**Projet de centrale photovoltaïque au sol sur la commune  
de LA FERTE SAINT AUBIN**

Mémoire de réponse au procès-verbal de synthèse des  
observations

Dossier N° PC 045 146 22 00014

**Projet de centrale photovoltaïque au sol sur la  
commune de La-Ferté-Saint-Aubin**  
Réponse à la demande de modification de pièces

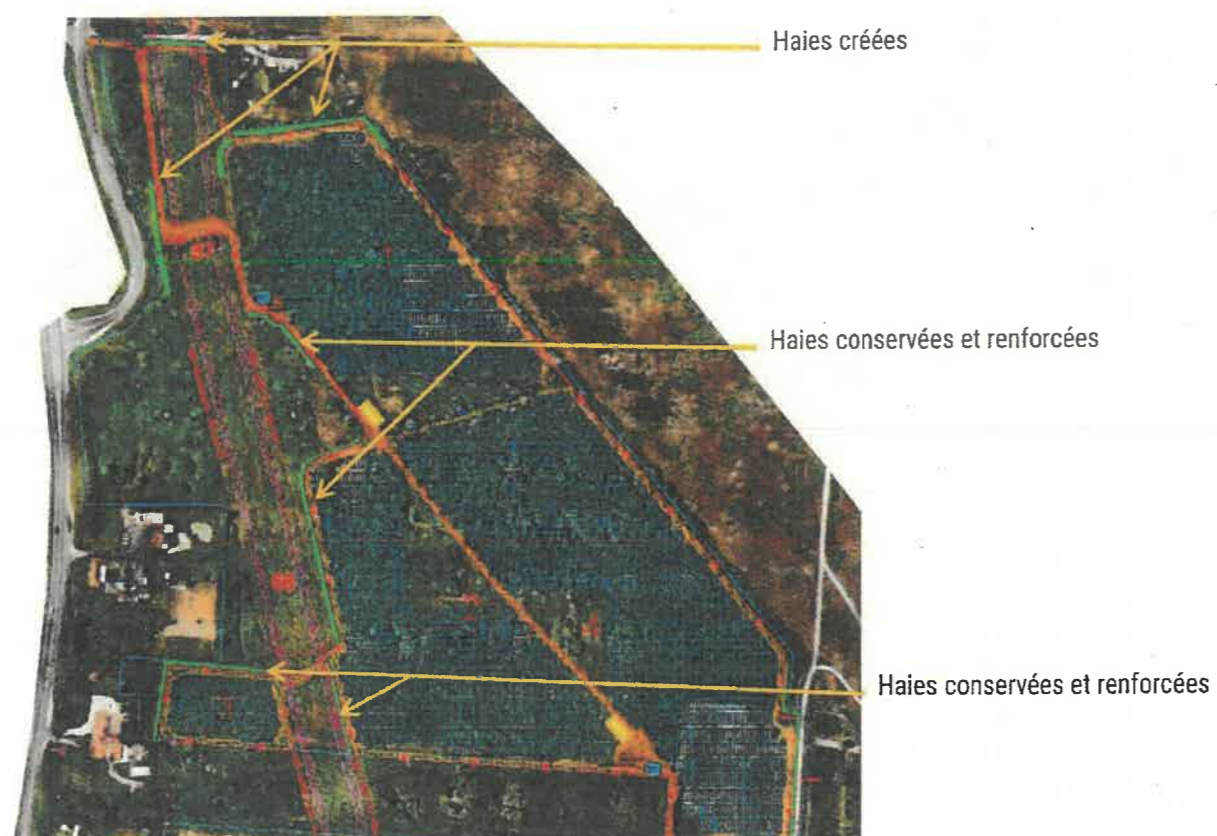
- La partie nord présente des abords plus fermés étant donné son contexte de friche en cours de fermeture végétale. Cependant, plusieurs sensibilités ont pu être mises en avant aux abords de cet espace. Étant donné les caractéristiques végétales du terrain, le parti d'aménagement s'est porté sur le renforcement des haies et bosquets en place plus que sur la création de nouvelles masses végétales. Le but étant de conserver un maximum l'esprit naturel de la zone projet et d'être en cohérence avec le zonage naturel du PLU (cf. plan ci-dessous).

Seul 3 espaces seront entièrement créés au nord et nord-ouest afin d'assurer un masque efficace depuis l'habitation et le futur accès à la centrale.

Intégration de la centrale, avant-projet puis avec renforcement de haie – secteur1

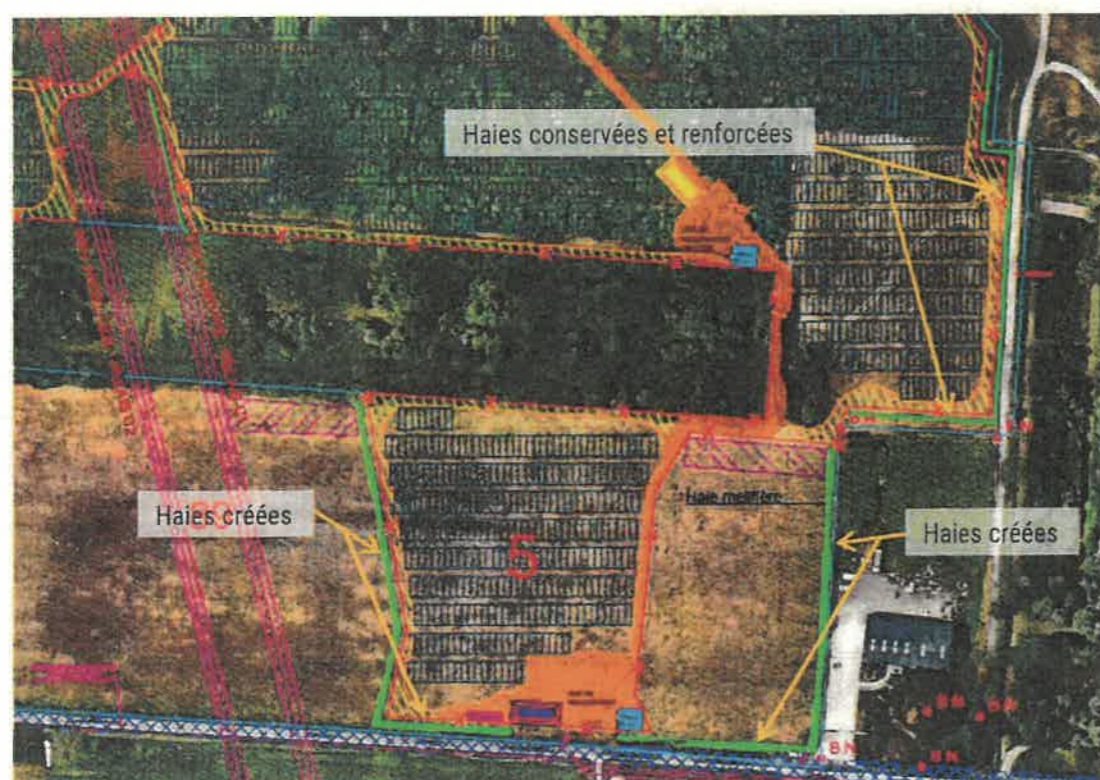
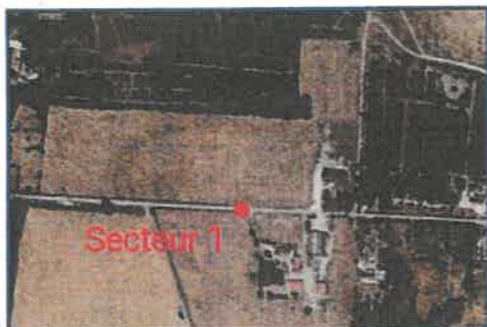
- Depuis les abords immédiats de la ZIP, au centre, quelques perceptions paysagères persistent. Notamment depuis les habitations et la miellerie localisées au cœur de celle-ci. Ces ouvertures visuelles génèrent ainsi des sensibilités plutôt fortes. Depuis le chemin menant au centre de la ZIP, des fenêtres visuelles s'ouvrent vers la ZIP. Celles-ci génèrent de fortes sensibilités. Ces sensibilités sont légèrement plus modérées le long de la desserte localisée à l'est de la ZIP, tout comme depuis le chemin au sud de la ZIP. Au vu des sensibilités relevées et du travail effectué avec les habitants du chemin de la Pommerise, une attention particulière est portée sur l'aménagement paysager de cette zone du projet. Le poste de livraison présent sur le chemin sera revêtu d'un bardage en bois. Des haies contenant des espèces mellifères seront créées afin d'apporter une double utilité à cette nouvelle haie de 342 mètres linéaires : aide à la production de miel pour la miellerie installée dans le chemin et un masque visuel intégré au paysage pour les gens circulant ou habitant sur le chemin.

Croquis d'intention complémentaires, autour du chemin de la Pommerise

Chemin de la Pommerise, croquis d'intention paysagère

PC2 - PLAN MASSE PROJET - IMPLANTATION  
Echelle 1/2000 ème

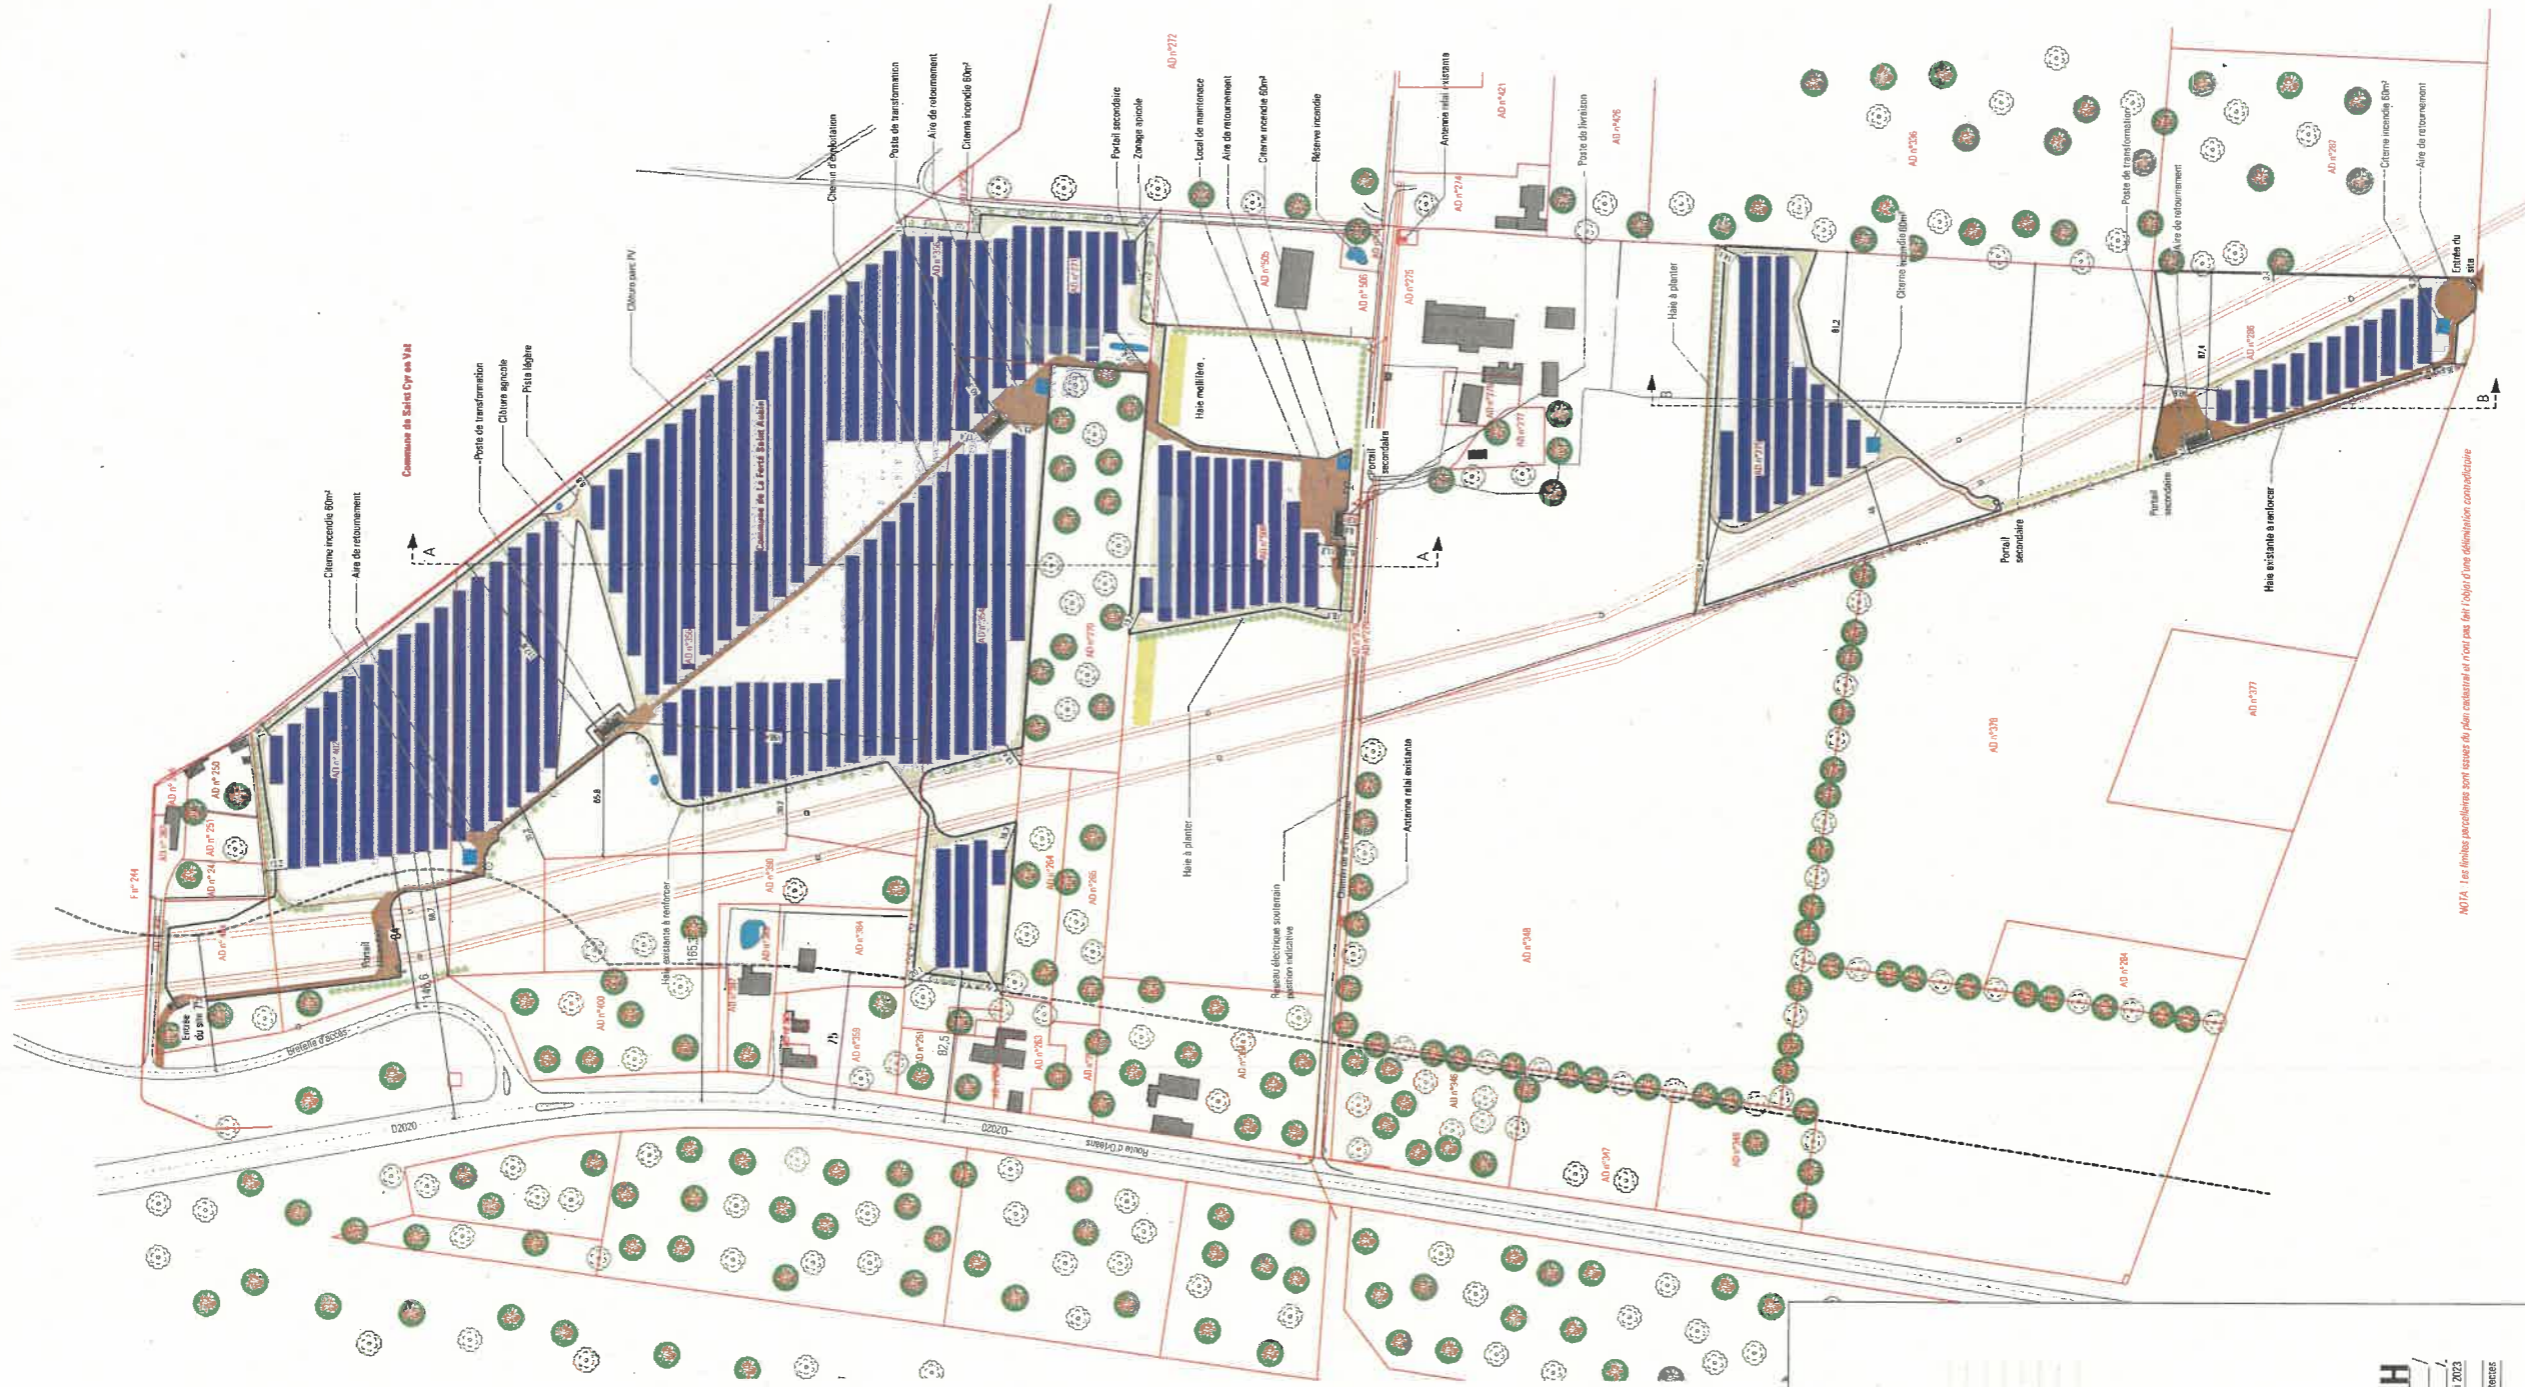
Par courrier en date du 28 mars 2023, la Direction Départementale des Territoires informe que l'article 11 du règlement de la zone Npv n'est respecté que partiellement. En effet selon ce dernier, « lorsque des co-visibilités existent vers et depuis l'emprise clôturée du parc solaire photovoltaïque, des mesures spécifiques telles que des haies devront être mises en place pour limiter l'impact visuel. Dans le cas d'une haie végétalisée, elle sera constituée d'essences locales liées à l'écologie du milieu. Les espèces invasives et exotiques sont interdites ». Or, aucune haie n'a été prévue pour favoriser l'intégration paysagère du projet vis-à-vis des habitations localisées le long de la RD 2020 et le long du chemin de la Pommerise.

Afin de rendre le projet compatible avec le nouveau zonage Npv, plusieurs mesures paysagères complémentaires ont été prises.
